# 改善箇所説明図

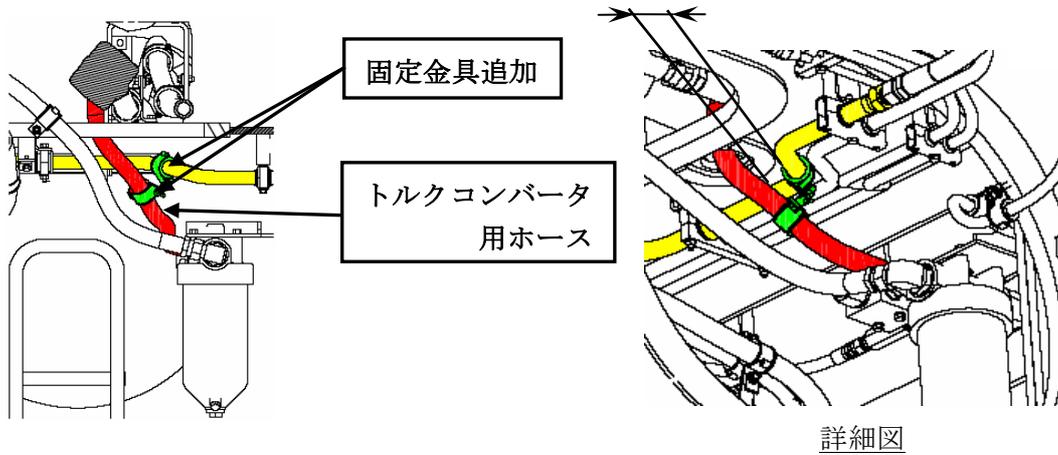
トルクコンバータ用ホースが固定されていないため、作業装置用配管と接触する場合があります。  
そのため、そのまま使用を続けると、当該ホース接触部が摩耗し穴があき、トルクコンバータオイルが漏れ、最悪の場合、走行不能になるおそれがある。

全車両、当該ホースに固定金具を追加し、配管とのクリアランスを確保する。なお、当該ホースを確認し摩耗が確認された場合はホースを交換する。
